Książnica Kopernikańska w Toruniu

ADM.3810.1.2023

PYTANIA I ODPOWIEDZI – ZESTAW NR 6

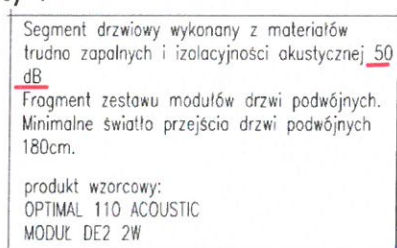
Czy ściany mobilne mają izolacyjność akustyczną 45dB wg opisu architektury „2022-Książnica-AB-opis-PW”?

- ściany mobilne w sali konferencyjnej–wg zestawienia - izolacyjność akustyczna 45 dB

Ściany składają się z modułów o szerokości 80 cm - 130 cm i wysokości odpowiadającej warunkom pomieszczenia.

Proponujemy utrzymać standard 50 dB.

Pytanie nr 6

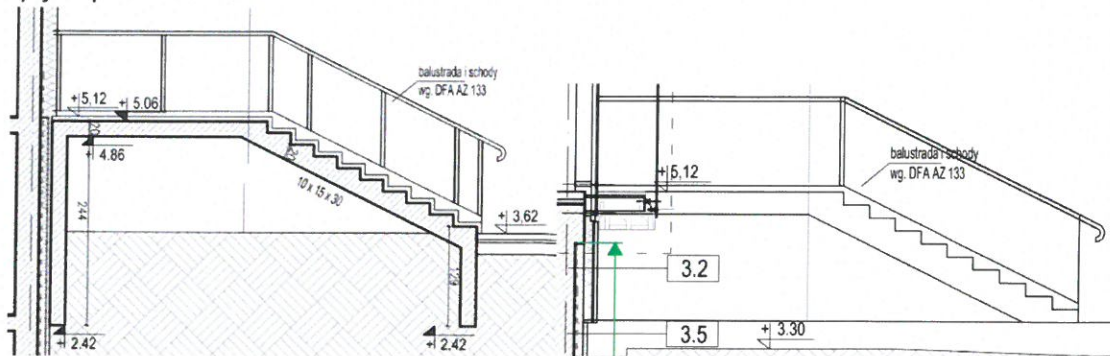
Prosimy o przekrój warstw konstrukcyjnych dla dróg; chodników; parkingów; drogi manewrowej opisanych w przedmiarze.

Drogi należy wykonać wg projektu PZT P.3 , warstwy są opisane w projekcie wykonawczym architektury.

Pytanie 9

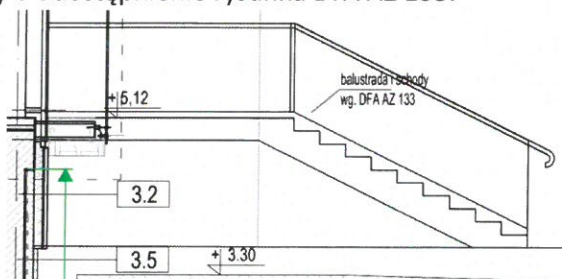
Prosimy o udostępnienie rysunku DFA AZ 133.

Błędny opis detalu, prawidłowo powinno być AZ -131 DFA
